神戸市長 久元 喜造 様  
神戸市環境影響評価審査会 委員各位

神戸公害患者と家族の会  
西淀川公害患者と家族の会  
公益財団法人 公害地域再生センター（あおぞら財団）  
特定非営利活動法人気候ネットワーク

神戸製鉄所火力発電所環境影響評価準備書に対する神戸市長意見作成にあたって  
追加・補足要請書

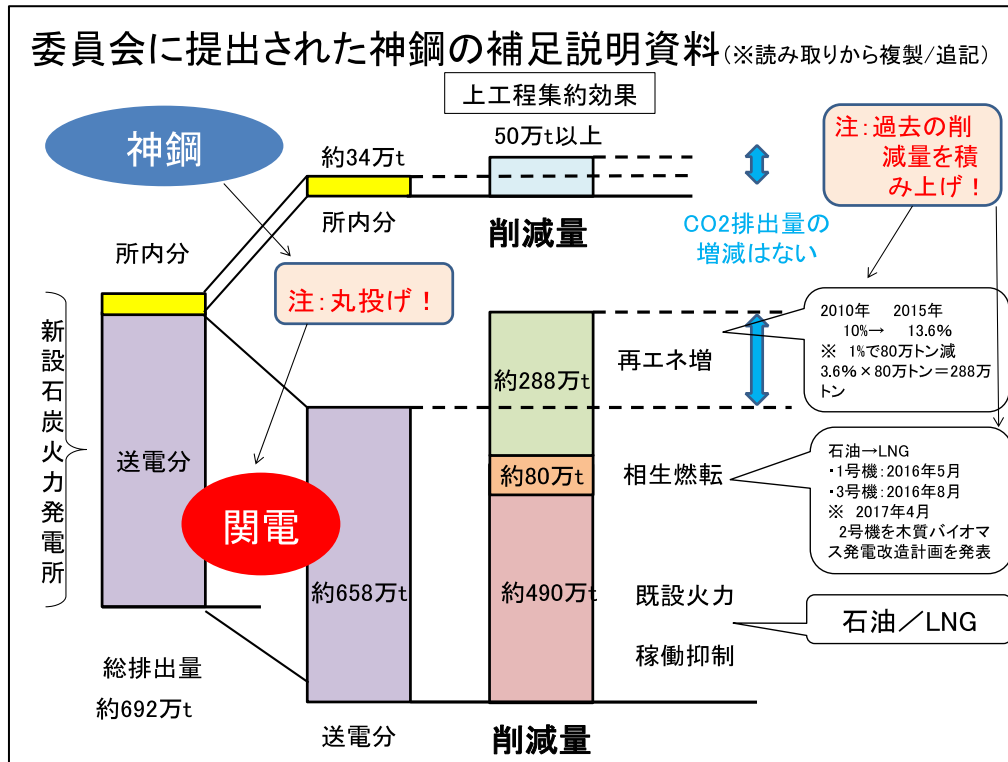
神戸製鋼は、第157回神戸市環境影響評価審査会に、上記の図を含む追加説明資料を提出しました。神戸製鋼の主張は、所内消費分の電力を除く658万トンのCO2増加分は、神戸製鋼の発電所による環境影響ではないというものです。すなわち、神戸製鋼の発電所で発電される電気の全量を電気事業低炭素社会協議会に参加している関西電力に卸供給することによって、電力全体の目標達成(CO2排出係数0.37kg/kWh程度)に向けた取組がなされるので、国の中期目標・エネルギーミックスに合致しているという説明です。

の対応として、「施設稼働に伴う増加分の削減策」を提示し（前掲図参照）、新設石炭火力が稼働しても CO2 排出量は増加しない、としています。

新設発電所からの CO2 排出増のうち、所内電力を除く 658 万トン CO2 については、次のような削減策が示されています。

(a)490 万トン：既設火力(石油・LNG)の稼働抑制で削減

(b)80 万トン：相生火力 1、3 号機の燃料転換(石油→LNG)によって削減

(c)残りの増加分は、2013 年から 15 年に再生可能エネルギー比率が増加したので 288 万トン削減されているため、それで賄う

まず、(c)についてです。再生可能エネルギー比率が増加したのは、わたしたちが既に貴職宛て要請書（7 月 27 日付）で指摘したことです。これは関西電力の追加的な独自対策でも、神戸製鋼の環境保全措置の結果でもありません。増加する再生可能エネルギーの一部は、関西電力の建設分もあるかもしれませんが、大部分の再生可能エネルギーの増加分は、関西電力エリアの企業・住民自身の負担で、あるいは、電力需要家の負担で（FIT の場合）、実現させたものです<sup>7</sup>。神戸製鋼の補足説明書の記述は、消費者負担による FIT 電源の拡大がなされているから、神戸製鋼の石炭火力による排出増が正当化される、と主張しているに等しく到底是認できるものではありません。

次に、(a)についてですが、既設火力(石油・LNG)の稼働抑制は、CO2 排出原単位がよりましな火力発電所を送電網から追い出すことを意味しています。この「対策」（CO2 排出量が増える「対策」？）と新設石炭火力により、CO2 排出量は当然増えることとなります。
